**SUPPORTO TECNICO ALL'OSSERVATORIO AMBIENTALE  
PER LA COSTRUZIONE E L'ESERCIZIO DELLA  
"TANGENZIALE EST ESTERNA DI MILANO"**

**ISTRUTTORIA TECNICA**

**ACQUE SOTTERRANEE**

Risultati Monitoraggio Corso Opera

**TEM-PIM-VP-01/TEM-VP-01 e TEM-PIV-VP-21**

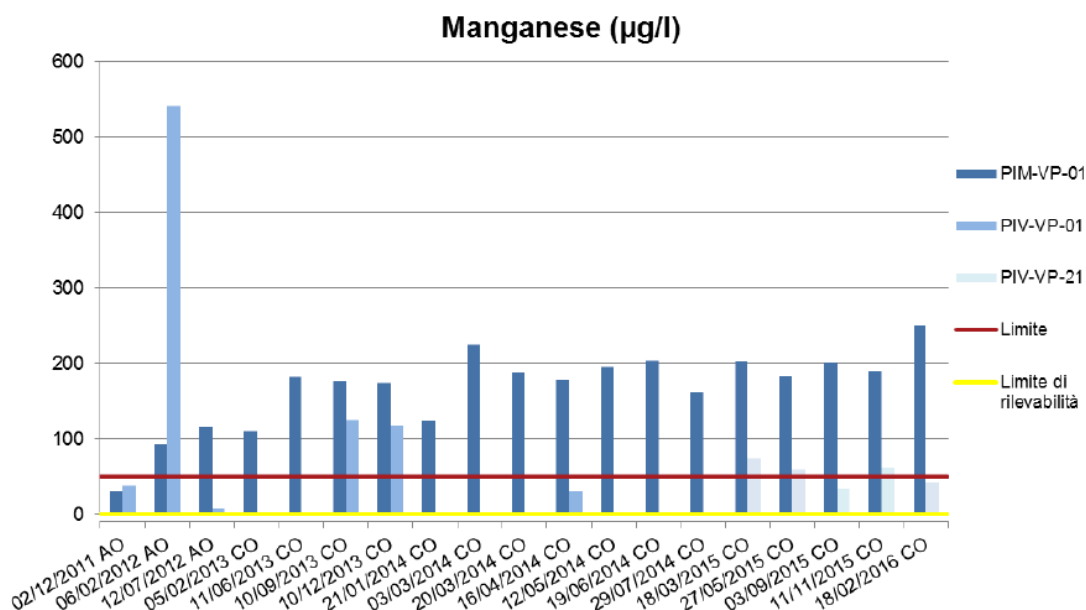
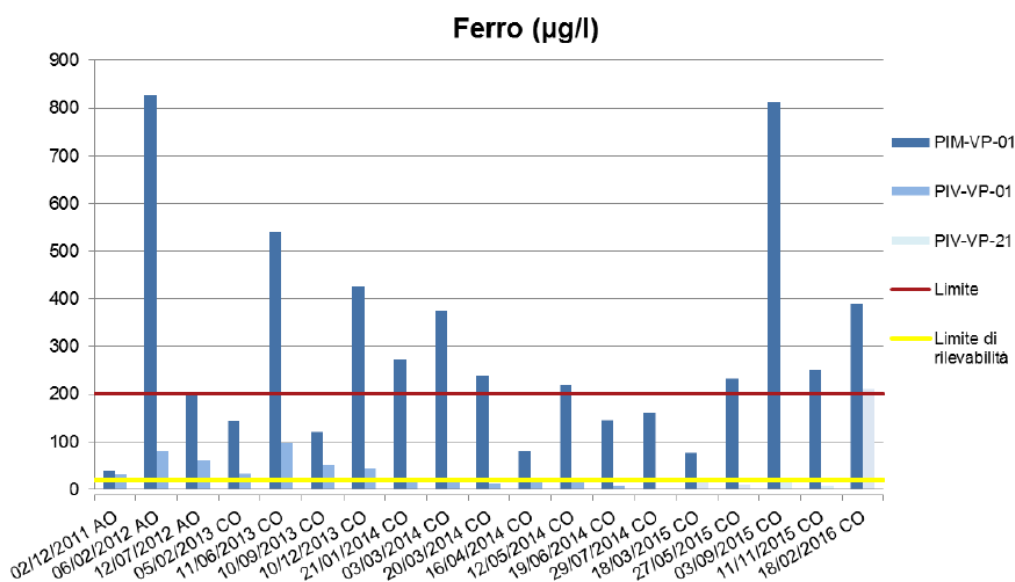
Manganese: Dal seguente grafico (fonte CTE) è possibile dedurre come la concentrazione di manganese nei campioni prelevati dalla coppia di piezometri in oggetto abbia mostrato frequenti criticità: in particolare per quanto riguarda il piezometro di monte PIM-VP-01 sono stati registrati superamenti del limite normativo (50 µg/l) in tutte le campagne di monitoraggio di CO e in quasi tutte quelle di AO. CTE sottolinea pertanto come la consistenza del tenore in Manganese nei campioni prelevati dal piezometro di monte, riscontrata anche in AO, indichi l'estraneità delle lavorazioni sulle concentrazioni rilevate.

Ferro: sia in fase di AO che di CO, si è spesso rilevato il superamento del limite normativo nei campioni prelevati dal piezometro di monte PIM-VP-01 (Grafico seguente, fonte CTE).

In occasione dell'ultimo campionamento effettuato in febbraio 2016 si è riscontrato il superamento del limite normativo nel piezometro di monte PIM-VP-01 e nel piezometro di valle PIV-VP-21. CTE rende noto come "la variabilità del tenore in Ferro nel piezometro posto a monte idrogeologico rispetto alle lavorazioni in essere non sembra essere direttamente imputabile alle lavorazioni eseguite nel cantiere stradale". Per quanto riguarda il piezometro di valle nella campagna successiva (agosto 2016-PO) non si sono registrati ulteriori superamenti.

**TEM-PIM-CL-03/TEM-PIV-CL-22**

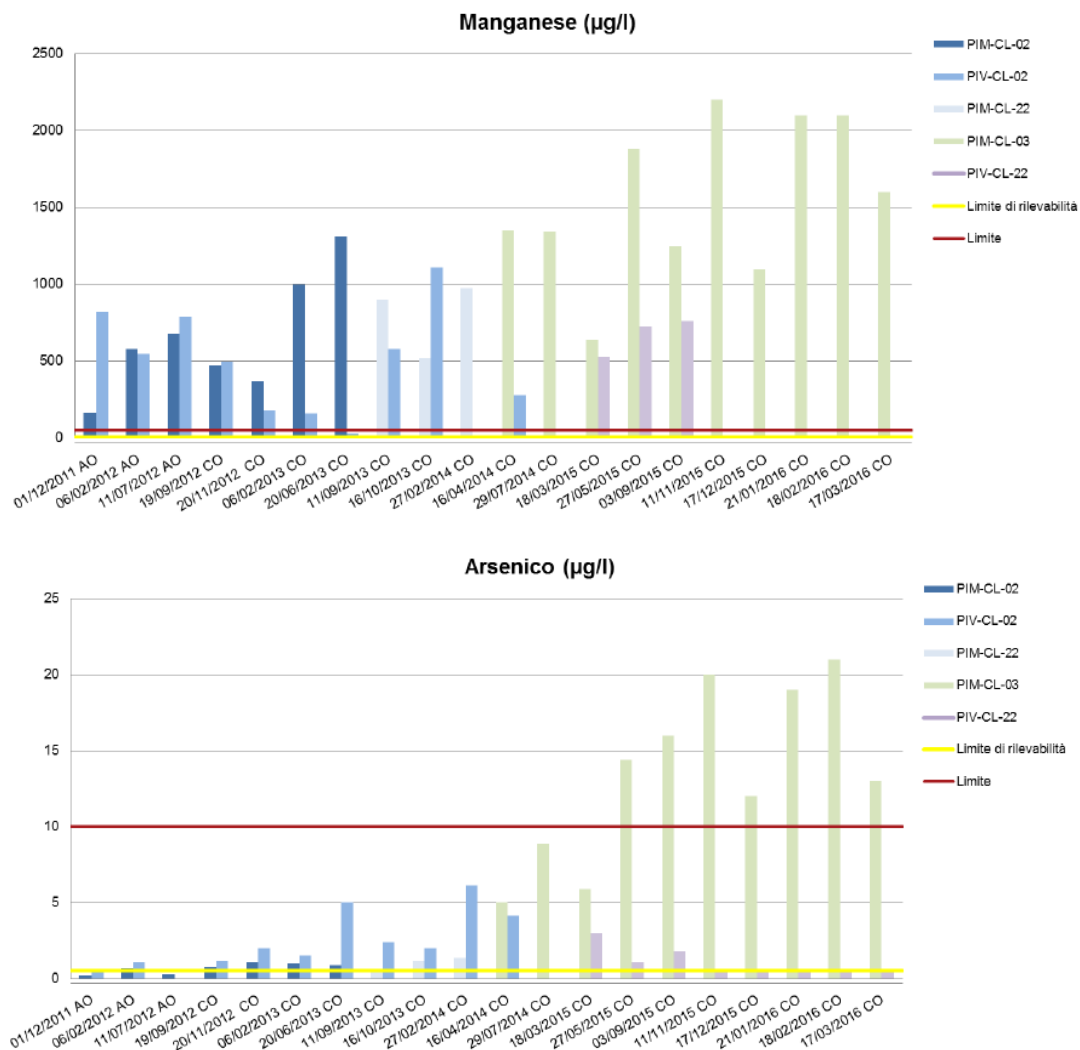
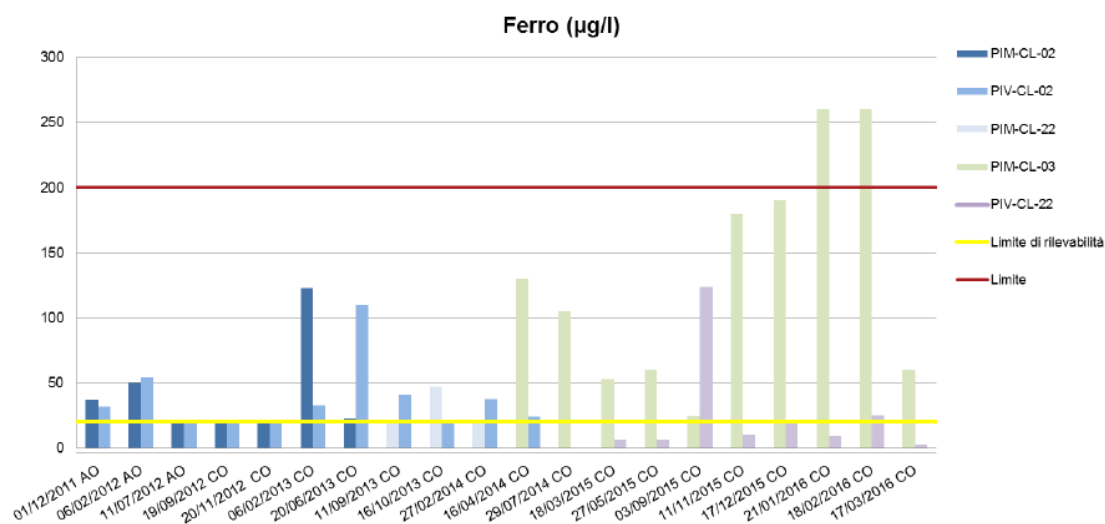
CTE dichiarava che i campionamenti effettuati dalla coppia PIM-CL-03/PIV-CL-22 confermavano l'elevato tenore di Manganese presente in falda nell'area di indagine, indicando il carattere continuativo dell'elevato tenore di Manganese che era emerso già in fase di AO, evidenziando quindi l'estraneità delle lavorazioni eseguite nel cantiere stradale sulle concentrazioni rilevate.

Anche per questa campagna CTE fa presente come il carattere continuativo dell'alta concentrazione di Manganese nei campioni prelevati dal piezometro di monte (PIM-CL-03) monitorata anche in fase di ante operam, suggerisca l'estraneità delle lavorazioni eseguite nel cantiere stradale sulle concentrazioni rilevate.

Per quanto riguarda l'Arsenico, i superamenti delle CSC sono stati riscontrati nel periodo maggio 2015-marzo 2016 relativamente al solo piezometro posto a monte idrogeologico rispetto alle aree oggetto di lavorazioni. CTE fa presente, inoltre, come nel periodo temporale comprendente il quarto trimestre 2015 e il primo trimestre 2016 non sono state effettuate lavorazioni profonde.
